Kommentierung des Szenariorahmens NEP 2019-2030

Freiburg, 15.02.2018

Franziska Flachsbarth
Öko-Institut e.V.

Abbildung 2-1: „Business as Usual“: Konstant bleibende CO₂-Emissionen in Deutschland und Verbrauch des zur Verfügung stehenden Emissionsbudgets

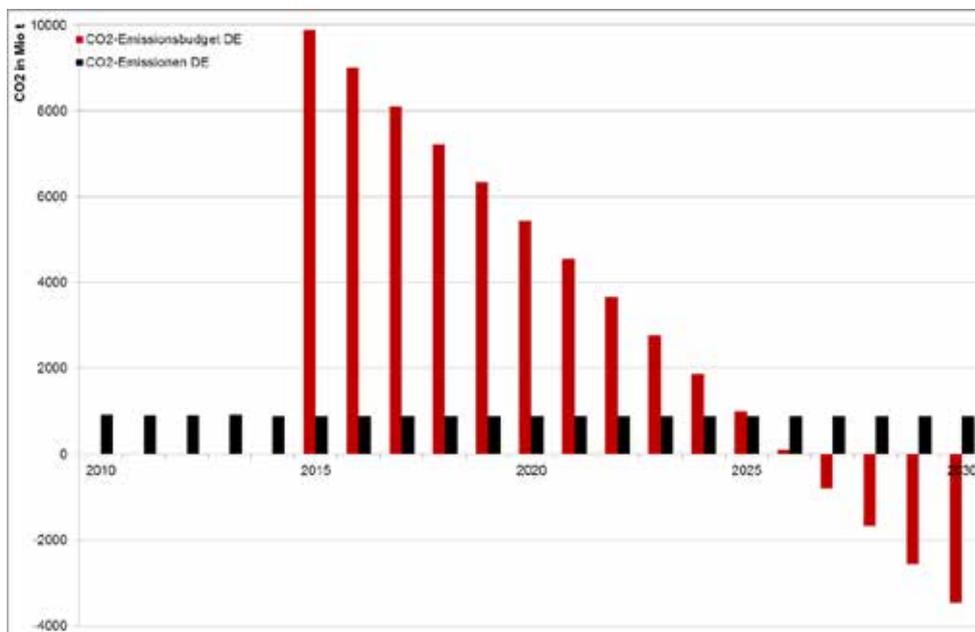
Nach mittlerweile über zwei Jahren gibt es in Deutschland keinen politisch verabschiedeten Plan, der das Übereinkommen von Paris in eine politische Zielsetzung transferiert. Im Jahr 2016 wurden in Deutschland weiterhin knapp 895 Mio. t CO₂ emittiert⁵, in 2017 kam es zu keiner signifikanten Senkung der Emissionen. Das heißt: Von 2015 bis heute haben wir bereits 27% des verbleibenden Emissionsbudgets aufgebraucht. Und bei einem weiteren Verweilen auf dem derzeitigen Emissionsniveau wäre das Deutschland nach dem o.g. Verteilschlüssel zugestandene Budget bereits in neun Jahren, also 2026, aufgebraucht (vgl. Abbildung 2-1), bei anderen Verteilschlüsseln sogar noch früher.

Abbildung 2-2: Auswirkungen unterschiedlicher CO₂-Emissionsminderungspfade auf die Gesamtemissionsmengen bei linearer Entwicklung

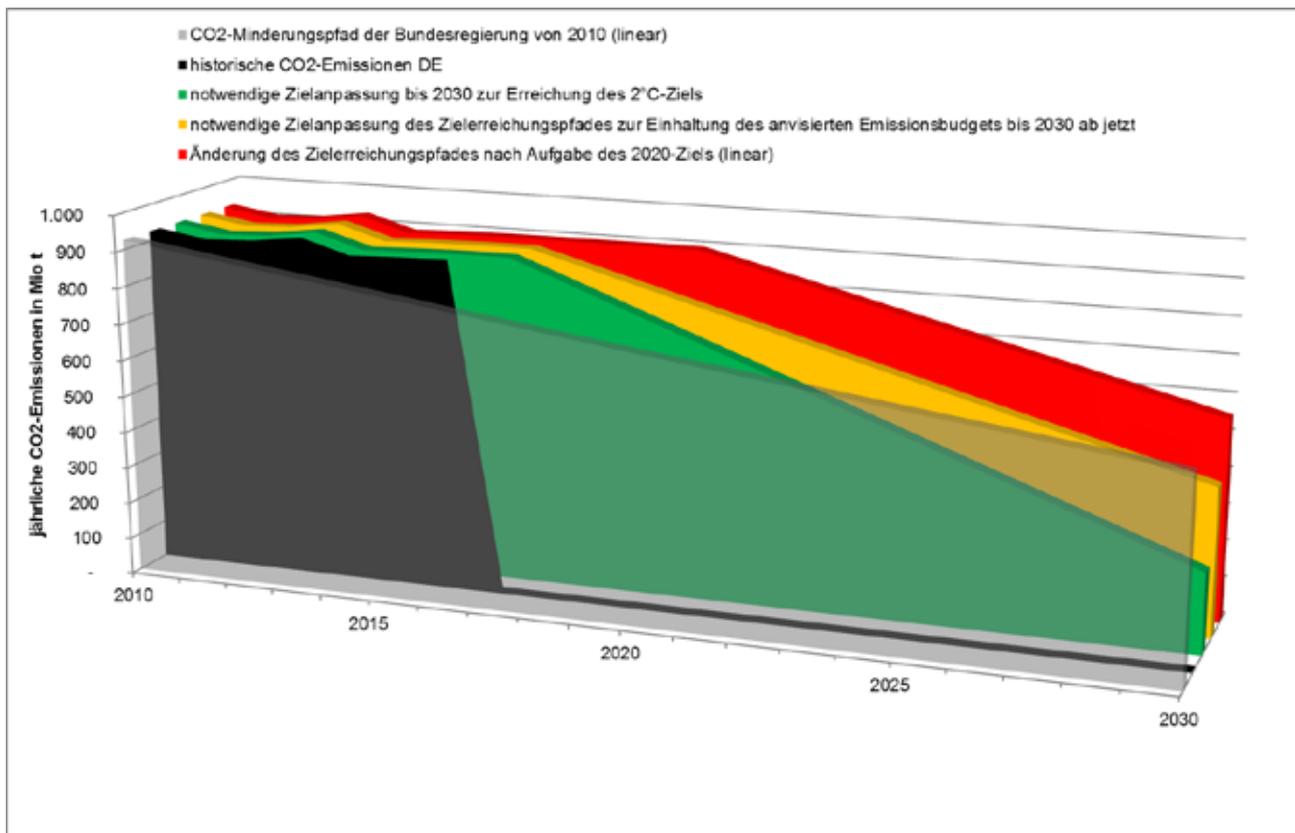
Das Ziel der Senkung der CO₂-Emissionen auf 732 Mio. t CO₂ bis 2020 wird nach einhelliger Meinung verfehlt. Der schwarze Graph in Abbildung 2-2 veranschaulicht die historischen CO₂-Emissionen Deutschlands seit 2010, die transparent-grau hervorgehobene Fläche stellt die aus den 2010 aufgestellten Klimaschutzzielen der Bundesregierung resultierenden CO₂-Emissionen bei linearer Degression dar. Die rote Fläche kann als ein mögliches Resultat der politischen Entscheidung interpretiert werden, das Zwischenziel für 2020 aufzugeben und auf das Ziel 2030 zu fokussieren. Die Differenz zwischen der roten und grauen Fläche entspricht dann der Überschreitung des aus den Zielen von 2010 resultierenden Budgets (ca. 1,5 Mrd. t CO₂).

Um das aus den bisherigen Klimaschutzzielen der Bundesregierung abgeleitete Budget bis 2030 einzuhalten (d.h. die Überschreitung der schwarzen Fläche von der grauen auszugleichen), wäre ein der orangenen Fläche entsprechender CO₂-Minderungspfad erforderlich – sofern wir jetzt beginnen würden, Maßnahmen zur Vermeidung von CO₂-Emissionen zu ergreifen. Dies entspräche einer Verschärfung der CO₂-Emissionsobergrenze für 2030 auf eine Minderung um 68% gegenüber dem Niveau von 1990 und einer jährlichen Reduktion der CO₂-Emissionen um 38 Mio. t.⁷

Dies ist das klimapolitische Erfordernis, um den Zielen gerecht zu werden, die vor dem Übereinkommen von Paris bestanden. Die Einhaltung des 2°C-Ziels erfordert bei linearer jährlicher Minderung, die CO₂-Emissionen bis 2030 um 82% auf ein Niveau von 219 Mio. t CO₂ zu reduzieren und bis 2035 emissionsfrei zu sein. Dieser Emissionsminderungspfad ist in Abbildung 2-2 als grüne Fläche dargestellt.

Abbildung 3-1: Resultierende Merit Order für das Szenario B2 2025 nach Anhebung des CO₂-Preises in Deutschland auf 45 €/t CO₂ (Rest: 21 €/t CO₂)

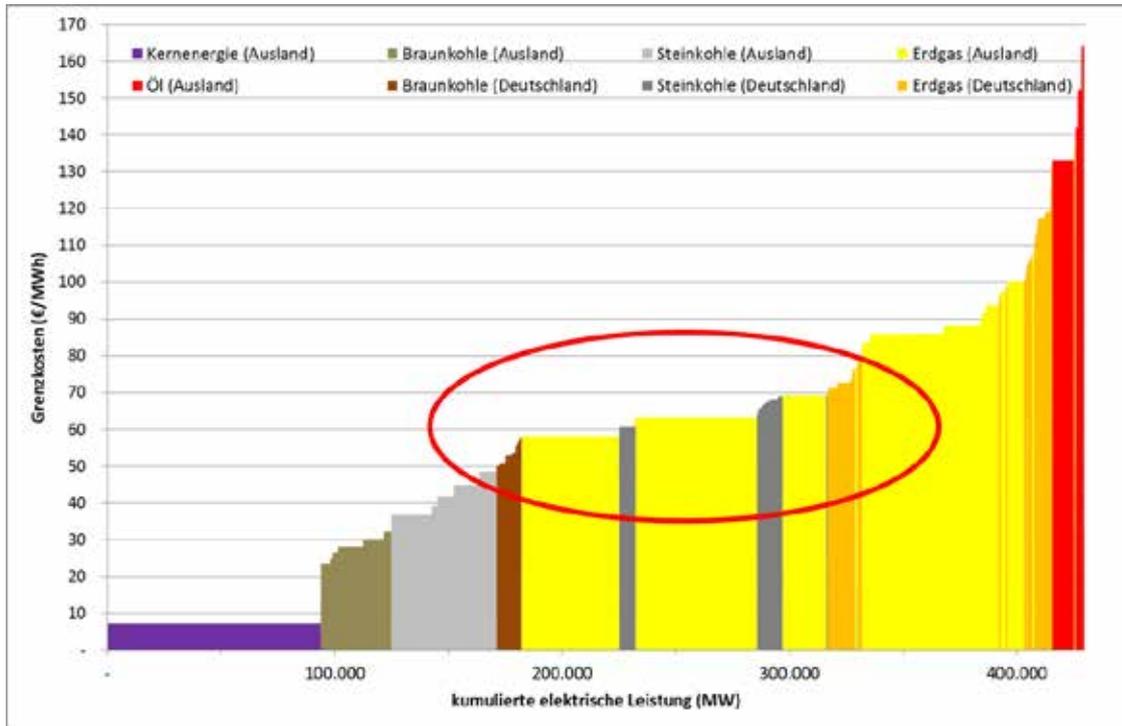
Abbildung 3-1 und Abbildung 3-2 ermöglichen einen Vergleich der aus dem unterschiedlichen Modellierungsansatz resultierenden **europäischen Merit Orders**. Während im Fall 2) in Abbildung 3-2 die Reihenfolge der europäischen Merit Order im Vergleich zur Referenz mit der Ausnahme aufrechterhalten bleibt, dass die deutschen Braunkohlekraftwerke fehlen, wird an Abbildung 3-1 deutlich, dass im Fall 1) die deutschen Braunkohlekraftwerke hinter die gesamten ausländischen Steinkohlekraftwerke rücken und die deutschen Steinkohlekraftwerke sich hinter den effizientesten ausländischen Erdgaskraftwerken einreihen. Die effizientesten deutschen Erdgaskraftwerke liegen hinter mittelmäßigen europäischen Gaskraftwerken.

In der Konsequenz produzieren die deutschen Kraftwerke nach Modellierungsansatz 1) aufgrund des höheren CO₂-Preises wesentlich weniger Strom (Steinkohle -92 TWh, Erdgas -16 TWh), und die ausländischen Kraftwerke treten in die Erzeugungslücke (Nettoimport steigt um 31 TWh: Steinkohle + 4 TWh, Erdgas + 27 TWh). Die variierende Stromerzeugung nimmt entscheidend Einfluss auf die resultierenden Lastflüsse.

Veränderungen in dieser Größenordnung, die einzig aus einem unterschiedlichen Modellierungsansatz zur Abbildung der CO₂-Emissionsobergrenze dienen, können unseres Erachtens **Einfluss auf den identifizierten Netzausbaubedarf** nehmen.
